**An unsere Kunden des mit  
Firmwareversion 01.94 auf der  
Leiterplatte Ladeschaltung gelieferten  
Notfall- und Transportbeatmungsgeräts  
Oxylog 3000 plus**

Unser Zeichen  
PR130017 / TSB\_022

### Wichtiger Sicherheitshinweis

Oxylog 3000 plus schaltet nach dem Batteriebetrieb möglicherweise nicht auf Netzbetrieb um.

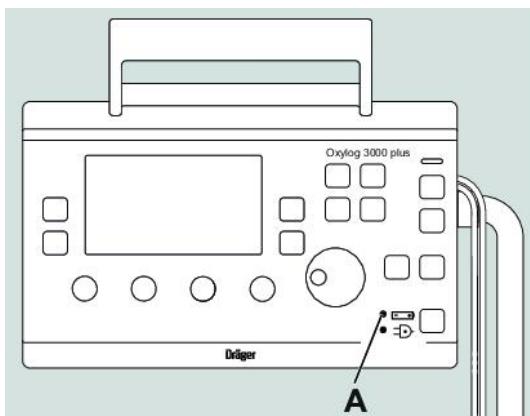
**Bitte** achten Sie darauf, die Batterie nach dem Auftreten der Alarrrmeldung „**Int. Batterie lädt nicht**“ immer zu entnehmen und wieder einzusetzen, ohne dabei das Gerät von der Netzversorgung zu trennen.

Vor der Verwendung eines Geräts im Batteriebetrieb muss die fehlerfreie Ladefunktion geprüft werden. Andernfalls besteht die Gefahr, dass das Gerät nicht vom Batteriebetrieb in den Netzbetrieb wechselt.

1. Gerät an die Spannungsversorgung anschliessen

2. Den Zustand der dreifarbigem Anzeige (A) wie folgt prüfen:

Anzeigesymbol	Anzeige grün	Anzeige gelb	Anzeige rot	Vorgehensweise
A	x	-	-	Batteriebetrieb möglich
A	-	x	-	
A	-	-	x	Batterie entnehmen und neu einsetzen oder Batterie austauschen
